CENTRALE EOLICA OFFSHORE "RIMINI" (330 MW) ANTISTANTE LA COSTA TRA RIMINI E CATTOLICA

ID_8509_VIA_16_INTEGRAZIONI

**RISCONTRO ALLE OSSERVAZIONI E RICHIESTE
DI INTEGRAZIONI PERVENUTE DA ISPRA IN
MERITO ALLA DOCUMENTAZIONE TRASMESSA
AI FINI DELL'AUTORIZZAZIONE EX ART. 109 C.
5 DEL D.LGS 152/2006 PER LA POSA IN MARE
DI CAVI E CONDOTTE.**

Figura 2.3 – Localizzazione dei siti contaminati presenti nell'Anagrafe regionale, al 31 dicembre 2022 (Fonte Portale Regione Emilia Romagna).

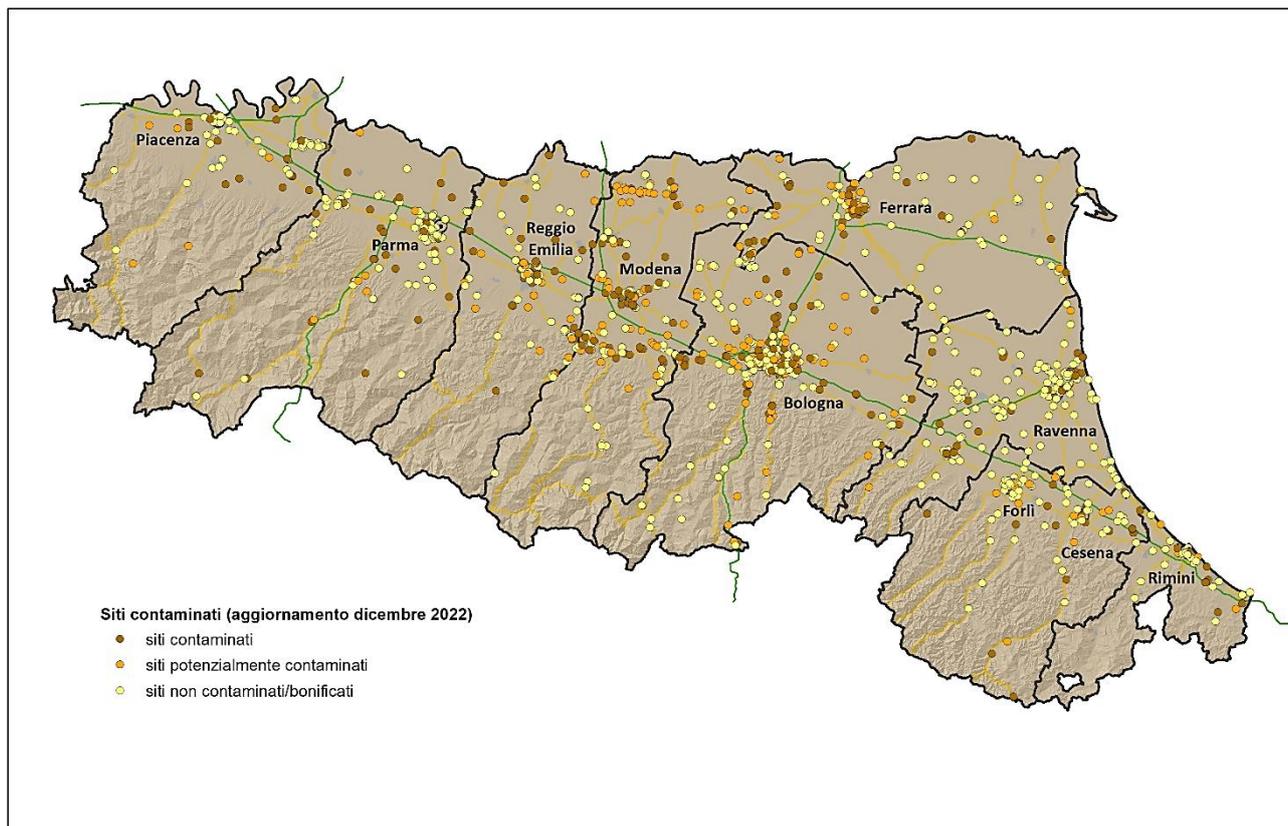
Mentre non sono state descritte l'ubicazione e le caratteristiche di eventuali fonti di emissioni di rifiuti che possono aver influito e/o influire sulle qualità fisico-chimiche microbiologiche dei fondali oggetto dei lavori (p.to 2, allegato B/2 del D.M. 24.01.96). Si ritiene utile acquisire tale tipologia di informazioni".

Come evidenziato nella figura seguente, la maggior parte dei SIR è localizzata nelle province di Bologna e Ravenna in cui, anche storicamente, si hanno i maggiori insediamenti industriali, con presenza di industrie chimiche, meccaniche, della raffinazione e trasformazione degli idrocarburi, ecc.; i siti sono localizzati principalmente lungo le principali vie di comunicazione, sia intorno ai poli industriali più rilevanti (Ravenna, Ferrara), sia nell'intorno di zone vicine alle principali città.

Figura 2.17 – Tratto del cavo da 66 kV in uscita dagli aerogeneratori (in evidenza la protezione in pietrame).

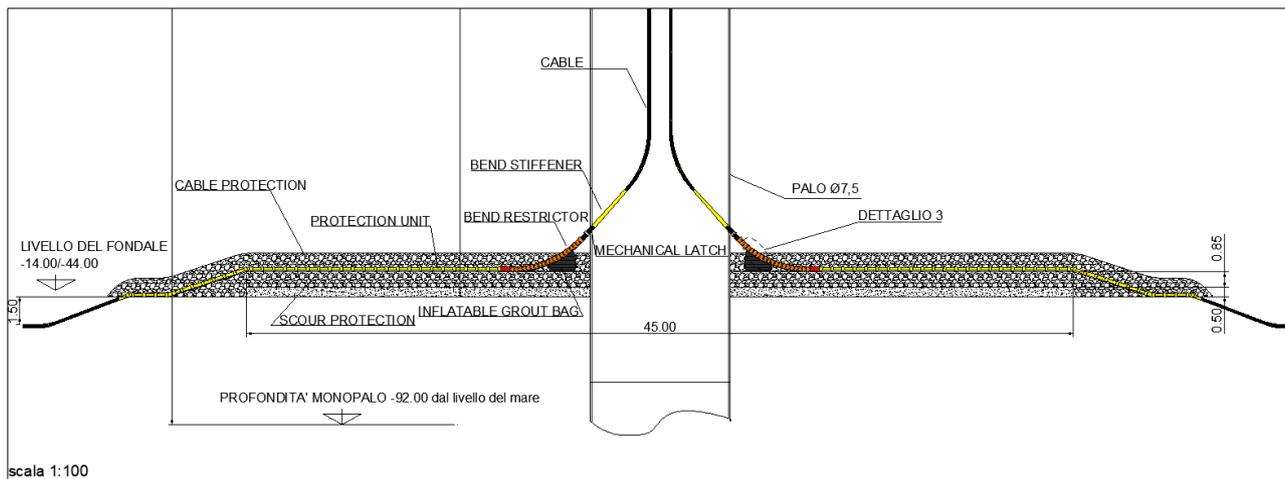
In aggiunta, nella sopra richiesta rappresentazione cartografica, si ritiene necessario che venga riportata l'estensione planimetrica del materiale inerte che si prevede di utilizzare a protezione dei cavi nei tratti di uscita dagli aerogeneratori".

Per quanto riguarda la richiesta di ISPRA secondo cui *"...si ritiene necessario che venga riportata l'estensione planimetrica del materiale inerte che si prevede di utilizzare a protezione dei cavi nei tratti di uscita dagli aerogeneratori"*, il particolare della protezione in pietrame posta alla base di ogni aerogeneratore è visionabile in sezione verticale nell'elaborato grafico "OWFRMN_V2-SC4-01-2_D-WTG-PARTICOLARI", facente parte della documentazione già agli atti e scaricabile dal Portale del MASE o al seguente link:
